泊発電所3号炉 SA基準適合性 比較表

第57条 電源設備

赤字：設備、運用又は体制の相違（設計方針の相違）
青字：記載箇所又は記載内容の相違（記載方針の相違）
緑字：記載表現、設備名称の相違（実質的な相違なし）

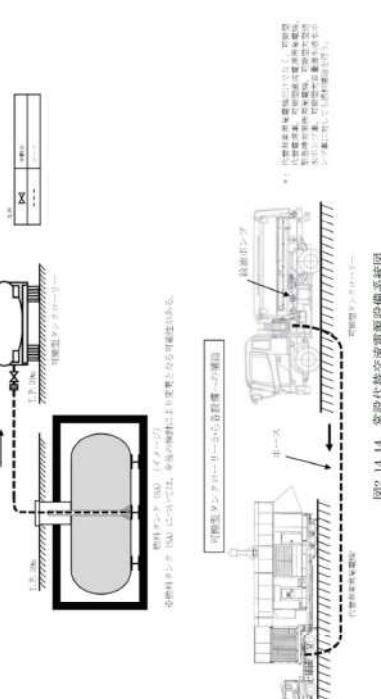
大飯発電所3／4号炉	女川原子力発電所2号炉	泊発電所3号炉	相違理由
	 <p>図3.14-13 常設代替交流電源設備系統図 (ガスタービン発電設備燃料移送)</p>  <p>図3.14-14 常設代替交流電源設備系統図 (ガスタービン発電設備燃料移送ポンプ電源)</p>	 <p>図2.14-13 常設代替交流電源設備系統図 (ディーゼル発電機燃料移送ポンプ使用時)</p>  <p>図2.14-12 常設代替交流電源設備系統図 (ディーゼル発電機燃料油注油槽 (チーズ式油槽))</p>	<p>設備の相違</p> <ul style="list-style-type: none"> 設備の仕様に差異があるが、重大事故等対処設備として必要な設備を設けるという点において同等である。

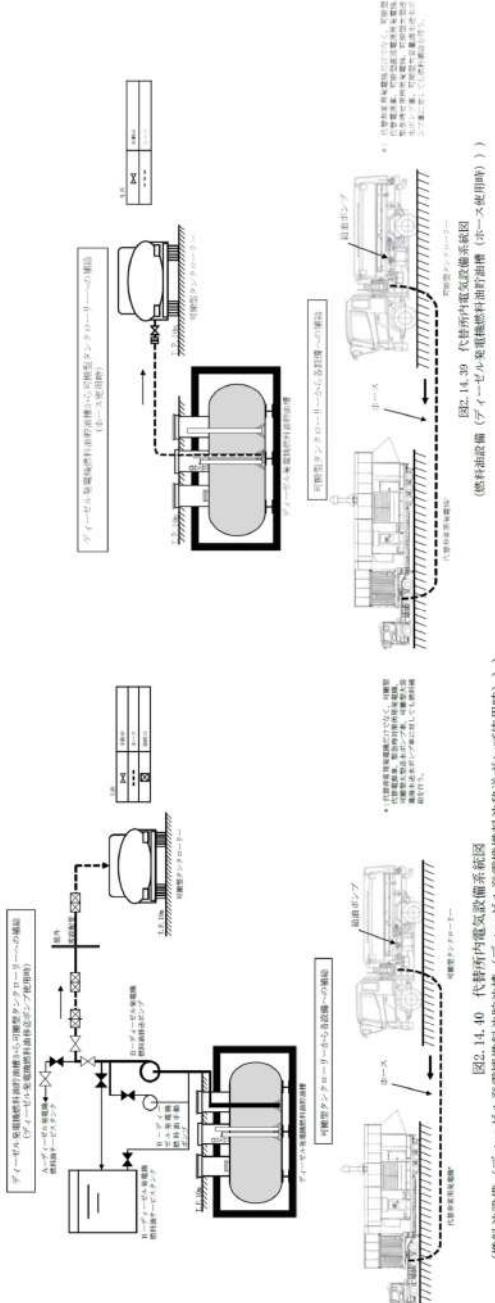
大飯発電所3／4号炉	女川原子力発電所2号炉	泊発電所3号炉	相違理由
			<p>設備の相違</p> <ul style="list-style-type: none"> 設備の仕様に差異があるが、重大事故等対処設備として必要な設備を設けるという点において同等である。

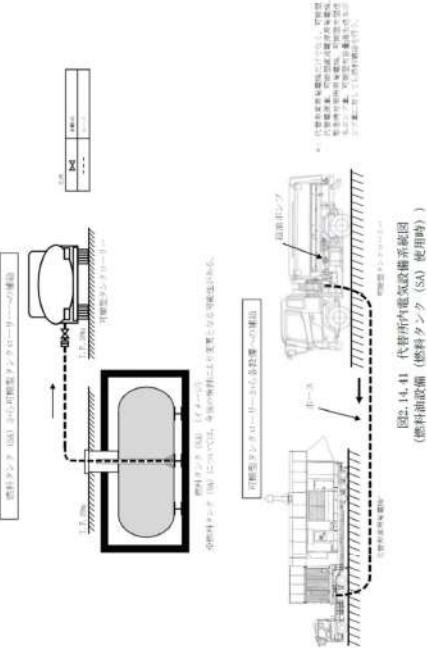
大飯発電所3／4号炉	女川原子力発電所2号炉	泊発電所3号炉	相違理由
		 	設備の相違 <ul style="list-style-type: none"> 設備の仕様に差異があるが、重大事故等対処設備として必要な設備を設けるという点において同等である。

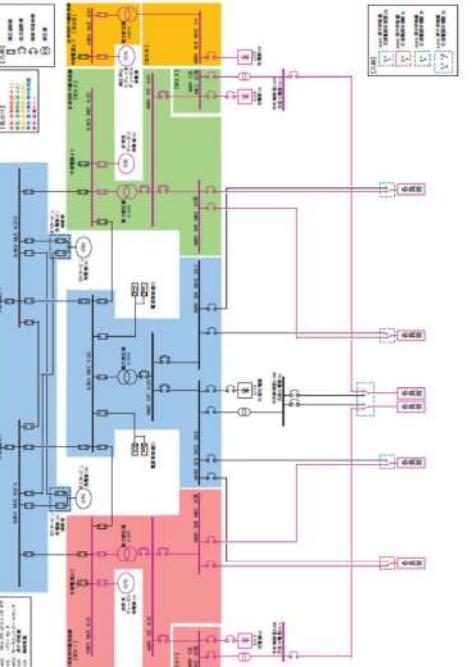
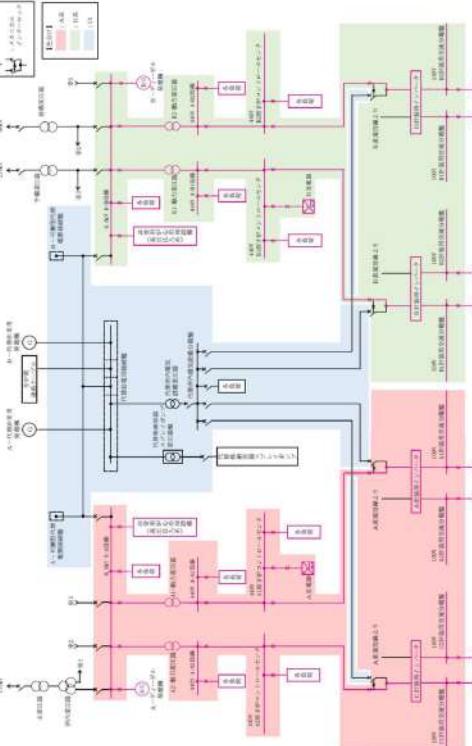
大飯発電所3／4号炉	女川原子力発電所2号炉	泊発電所3号炉	相違理由
	<p>非常用交流電源設備のうち非常用ディーゼル発電機は、ATWS緩和設備(代替制御棒挿入機能)、ATWS緩和設備(代替原子炉再循環ポンプトリップ機能)、ATWS緩和設備(自動減圧系作動阻止機能)、ほう酸水注入系、代替自動減圧回路(代替自動減圧機能)、高圧窒素ガス供給系(非常用)、低圧代替注水系(常設)(復水移送ポンプ)、低圧代替注水系(可搬型)、残留熱除去系(低圧注水モード)、低圧炉心スプレイ系、残留熱除去系(原子炉停止時冷却モード)、原子炉補機冷却水系(原子炉補機冷却海水系を含む)、原子炉格納容器代替スプレイ冷却系(常設)、原子炉格納容器代替スプレイ冷却系(可搬型)、残留熱除去系(格納容器スプレイ冷却モード)、残留熱除去系(サブレッショングブル水冷却モード)、代替循環冷却系、原子炉格納容器下部注水系(常設)(復水移送ポンプ)、原子炉格納容器下部注水系(常設)(代替循環冷却ポンプ)、原子炉格納容器下部注水系(可搬型)、計装設備及び非常用ガス処理系へ電力を供給できる設計とする。</p> <p>非常用交流電源設備のうち高圧炉心スプレイ系ディーゼル発電機は、高圧炉心スプレイ系及び計装設備へ電力を供給できる設計とする。</p> <p>本系統の概要図を図3.14-44及び図3.14-45に、本系統に関する重大事故等対処設備(設計基準拡張)一覧を表3.14-124に示す。</p> <p>本系統は設計基準事故対処設備であるとともに、想定される重大事故等時においてその機能を考慮するため、重大事故等対処設備(設計基準拡張)と位置づける。</p>	<p>非常用交流電源設備のうちディーゼル発電機は、原子炉出力抑制(自動)、原子炉出力抑制(手動)、ほう酸水注入、1次冷却系のフィードアンドブリード、蒸気発生器2次側からの除熱、炉心注水、代替炉心注水、再循環運転、代替再循環運転、格納容器スプレイ、代替格納容器スプレイ、余熱除去設備、低圧注入系、格納容器内自然対流冷却、原子炉格納容器下部への注水、水素濃度制御設備、水素濃度監視設備、アニュラス空気浄化設備による水素排出、アニュラス部の水素濃度監視、使用済燃料ビットの監視、計測制御装置、中央制御室空調装置、可搬型照明(SA)、放射性物質の濃度低減、通信連絡設備へ電力を供給できる設計とする。</p> <p>本系統の概要図を図2.14.49～50に、本系統に関する重大事故等対処設備(設計基準拡張)一覧を表2.14.124に示す。</p> <p>本系統は設計基準事故対処設備であるとともに、想定される重大事故等時においてその機能を考慮するため、重大事故等対処設備(設計基準拡張)と位置づける。</p>	<p>設備名称の相違(D/G) 炉型による給電対象設備の相違 ・D/Gから電源を供給する設備の相違</p> <p>炉型による非常用電源設備構成の相違</p>
